Anpassungen des Analytischen
Kostenmodells für das Anschlussnetz
AKM-AN Version 3.0

- Auswertung der Stellungnahmen -
- Öffentliche Fassung -

Bad Honnef, 26. November 2018

Abbildung 1: Heterogenität der Länge der dedizierten Anschlussleitung im NGA

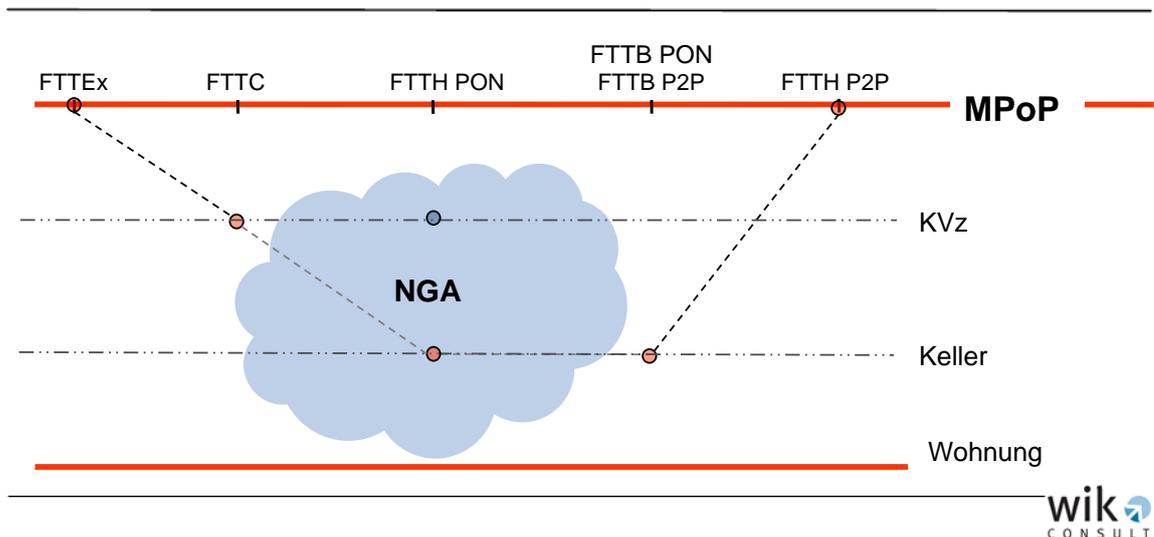
Weitere Kritik seitens **1&1 Telecom** betrifft die Definition der Schnittstelle zwischen Verteil- und Anschlussnetz. Würde eine FTTC- oder FTTH-XG-PON-Architektur als MEA gewählt, verschöbe dies das aktive Netzelement in Richtung des Endkunden, nämlich vom MPoP hin zum KVz. Dies führe zu einer Verschiebung von Anschluss- und Verteilnetz: Die Glasfaserstrecke zwischen KVz und HVt sei nicht mehr dem Anschlussnetz, sondern dem Verbindungsnetz zuzuordnen. Ein Resultat dessen sei die Vereinfachung der Rückrechnung der Kosten für die Errichtung eines MEA auf eine Kupfer-TAL. Bei einer FTTC-Infrastruktur sei das Segment zwischen EVz und KVz in beiden Fällen kupferbasiert, so dass die modellierte Infrastruktur der zu bepreisenden entspräche. Das Glasfaserkabel zwischen KVz und HVt sei als Teil des Verteilnetzes separat zu berechnen.

Die Zuordnung der KVz-MPoP-Relation wurde im Kontext der Analytischen Kostenmodelle des WIK sowie in den Kostenstudien erörtert. Eine Verschiebung der KVz-MPoP-Relation in das Verbindungs- bzw. Breitbandnetz ist abzulehnen, da eine damit in Verbindung stehende bandbreitenabhängige Kostenzurechnung migrationsbedingte Kostenverschiebungen auslöst, denen keine entsprechende Kostenverursachung gegenüber steht. Kostentreiber für das hier in Rede stehende Anschlussnetz ist – unabhängig von der zu Grunde liegenden Netzarchitektur – die Verteilung der Anschlussnachfrage in der Fläche. Eine geänderte Kostenallokation wirkt sich auf die relativen Preise aus, ohne dass sich die zu Grunde liegenden Kosten entsprechend ändern. Daher stellt der Modellierungsansatz auf den MPoP als Demarkationspunkt ab, wie dies bereits im Referenzdokument Analytisches Kostenmodell für das Breitbandnetz angelegt wurde (siehe nachstehende Abbildung).
